Al Responsabile Procedimento  
Procedura VIA – progetto INE Massazza

**Oggetto: Nuovo impianto agrivoltaico potenza 15,235 MW, in Comune di Massazza (BI) + 5, Province BI-VC. Pubblicazione Studio Preliminare Ambientale ai sensi art. 19 D. Lgs. 152/06 e ss.mm.ii. OSSERVAZIONI**

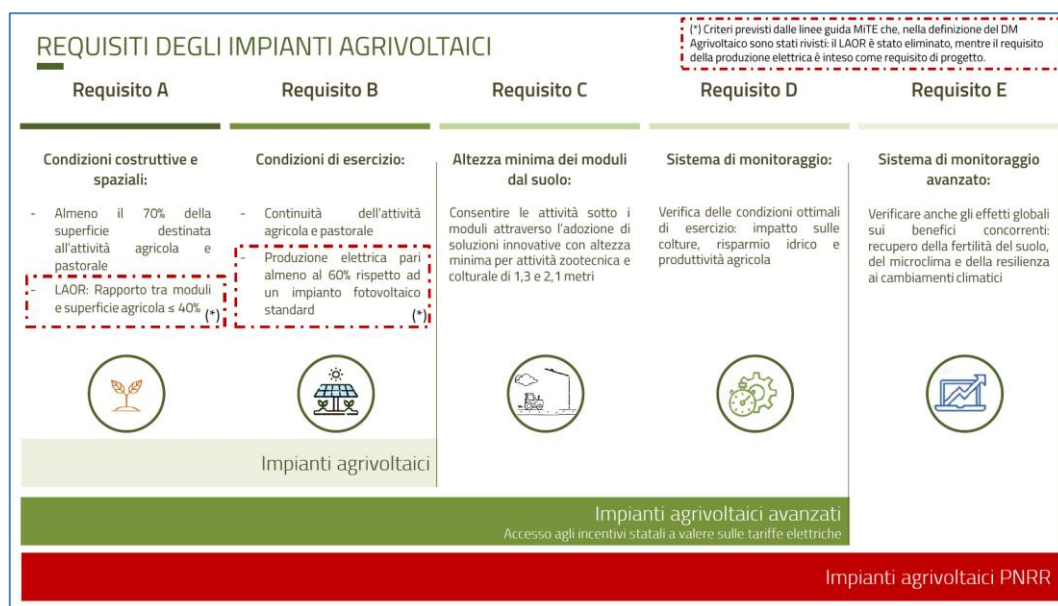
La tutela della DOP deve dunque essere considerata, indifferentemente le scelte colturali condotte liberamente dal singolo imprenditore agricolo, quando sussistono elementi di **trasformazione territoriale** o di altra **minaccia** che possano impedire lo svolgimento di tale produzione. Il caso della discarica di amianto a Salussola è un esempio eclatante: **perdita definitiva** dei terreni a qualsiasi uso agronomico e detrimento (commerciale ed ambientale) dei terreni limitrofi. Allo stesso modo possono considerarsi altre trasformazioni territoriali definite a PRGC o per opere pubbliche (Pedemontana, ad esempio), con perdita di uso dei suoli agricoli in area DOP.

Un impianto agrovoltaico (ed anche fotovoltaico) non porta alla compromissione definitiva nell'uso dei suoli agricoli (sarà possibile il ripristino) ma di certo la trasformazione sarà **duratura** e con elevatissima probabilità al termine del periodo vita dei pannelli (30 anni) si provvederà a degli *up-grade* dell'impianto ed a una sua novazione, così come già succede per altri fonti rinnovabili. Si prospetta dunque per i terreni interessati da tali impianti, in funzione della produzione DOP, una perdita temporale così prolungata da risultare **"indefinita"**.
